Předmětem posuzování vlivů na životní prostředí podle zákona č. 100/2001 Sb., v platném znění (dále jen „zákon EIA“) je záměr „Pokračování těžby v lomu Mrač“ Č.J. 161777/2025/KUSK, kód záměru STC2730.

Podatel tímto podle § 8 odst. 3 zákona EIA v zákonem stanovené lhůtě 30 dnů, počítané ode dne zveřejnění informace o dokumentaci na úřední desce krajského úřadu, tj. do 9. 1. 2026, podává ke zveřejněné dokumentaci následující vyjádření.

Hladiny hlukového ukazatele L_{dvn}

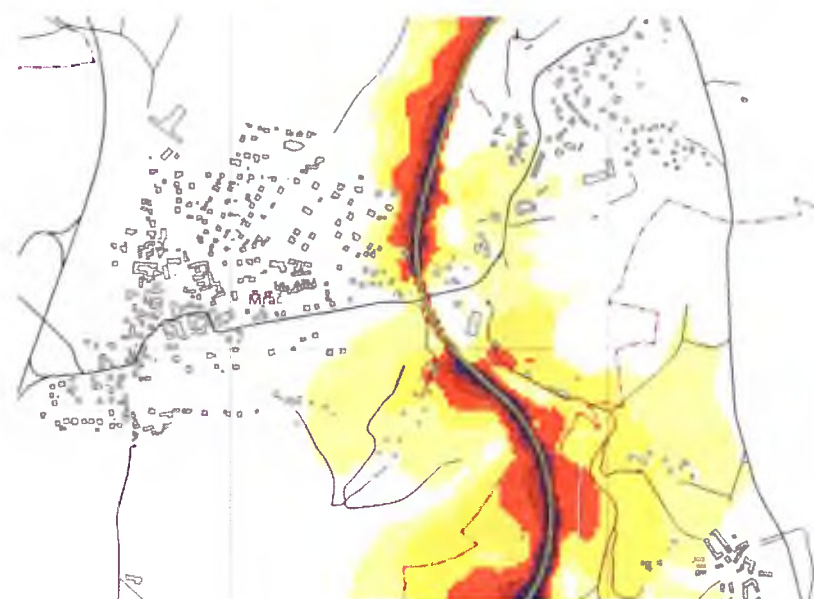
Provést posouzení kumulativních vlivů z hlediska hlukové zátěže v zájmovém území a tyto vlivy vyhodnotit z hlediska vlivů na veřejné zdraví. V dokumentaci je nedostatečně vyhodnocena kumulace vlivů. V dokumentaci nejsou řešeny synergické a kumulativní vlivy související se stávající železniční tratí, která vede ve vzdálenosti cca 120 m od posuzovaného záměru a představuje v zájmovém území významný zdroj hluku, jak dokládají mapy strategického hlukového mapování pro rok 2022 zveřejněné Ministerstvem zdravotnictví. **Vypořádání:** Železniční trať, silniční doprava a stacionární hlukové zdroje mají každý svůj hlukový limit. Je jistě možné tyto zdroje „formálně“ posčítat, nicméně není možné tento kumulovaný hluk nějak posoudit nebo porovnat s nějakým limitem. Z hlediska ochrany veřejného zdraví se má za to, že požadavky na ochranu veřejného zdraví jsou splněny, pokud jsou splněny jednotlivé hlukové limity pro dané typy hlukových zdrojů.

S vypořádáním není možné souhlasit?

Požadujeme do hlukové studie doplnit výpočet celkového hlukového zatížení od provozu lomu a provozu na trati a následně toto vyhodnotit v rámci vlivů na veřejné zdraví. Jak je patrné ze strategických hlukových map

území Mrače je hlukově velmi zatížené. Proto trváme na uvedeném požadavku.

Záměr samotný odvádí silniční dopravu mimo obytnou zástavbu Mrače, tedy kumulativní vliv této dopravy s dopravou na železnici zde vymizí nebo se výrazně sníží.
